Ciudad de Penonomé 12 de Enero de 2019

Ing. Ricardo Herrera
Director Regional MiAmbiente-Coclé
Ministerio de Ambiente
E. S. D.

Ante todo reciba un atento y cordial saludo. El motivo de la presente es para informarle que en relación a la nota DRCC-1855-18 solicitada a la sociedad **Terranova Omega, S.A.**, tenemos a bien presentarle las respuestas pertinentes:

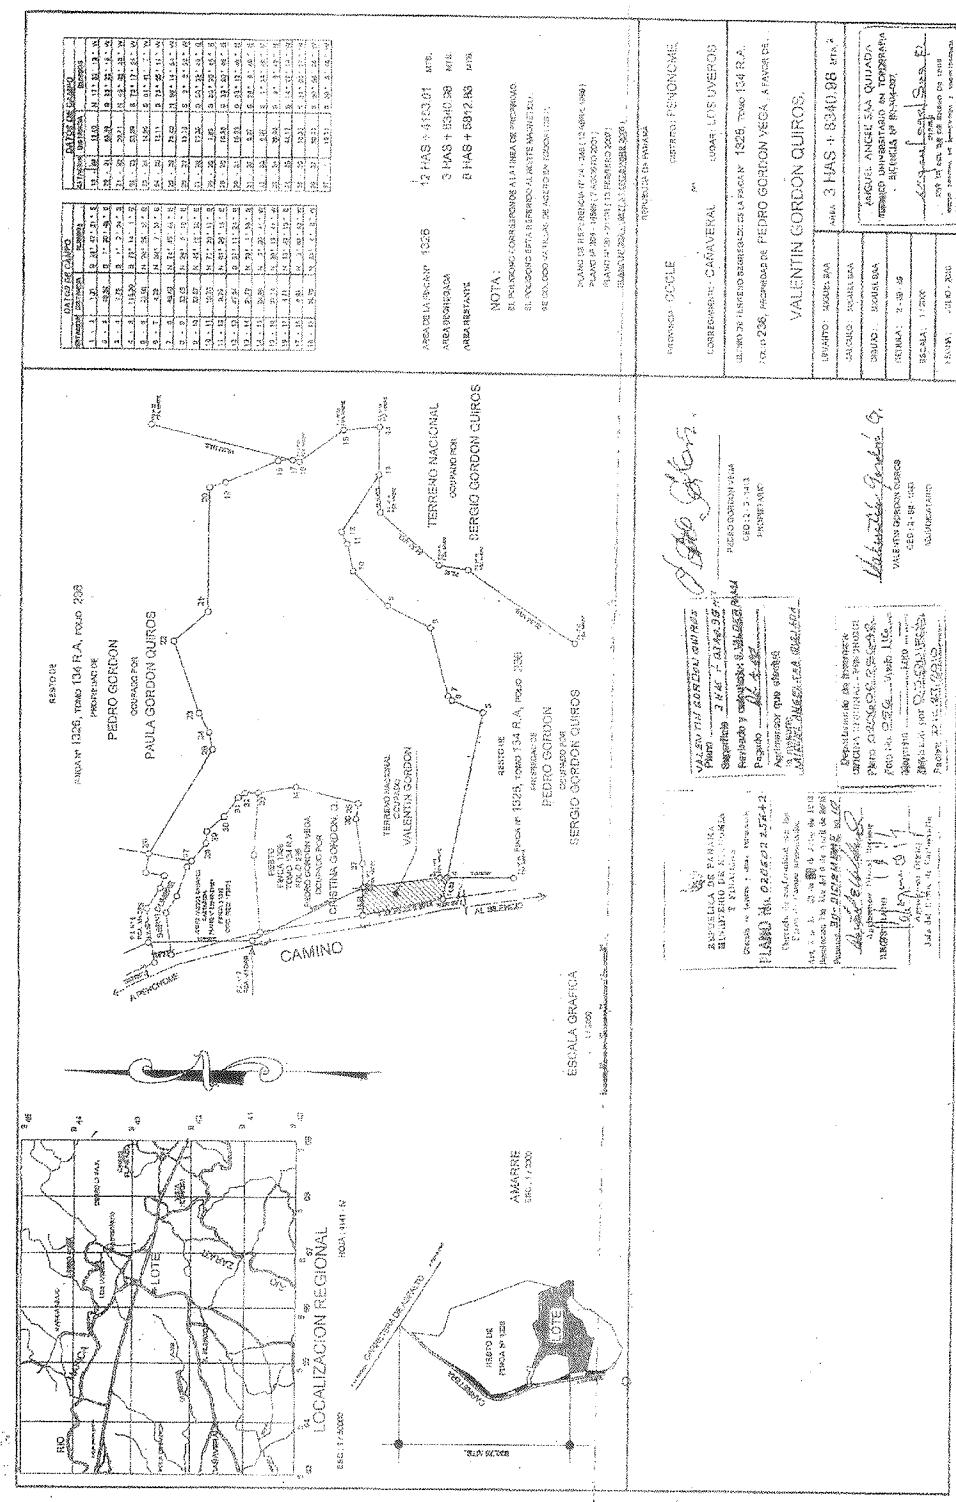
2. A través de la Dirección de Información Ambiental (DIAM), se realizó la verificación de coordenadas del polígono presentado en el Estudio de Impacto Ambiental comparadas con las coordenadas tomadas durante la inspección, y las mismas no coinciden. Por lo que se solicita lo siguiente:
 - a) Rectificar las coordenadas de dicho polígono y presentarlo actualizado en DATUM WGS84.
 - b) Presentar una copia del plano de la finca.

Respuesta: Anexamos copia del plano de la finca.

- a) La rectificación de las coordenadas se presenta actualizada en DATUM WGS84 y se anexa a esta ampliación.

- b) La copia del plano de la finca se anexa a esta ampliación.
3. A través de DIAM, también se verificó la existencia de fuentes hídricas cercanas al proyecto para lo cual nos indicaron que la más cercana es la **Quebrada Arenales** lo cual no coincide con lo señalado en el Estudio de Impacto Ambiental y en el plano general de lotificación y topografía, ya que señala la quebrada Las Peñitas. Por lo que se solicita lo siguiente:
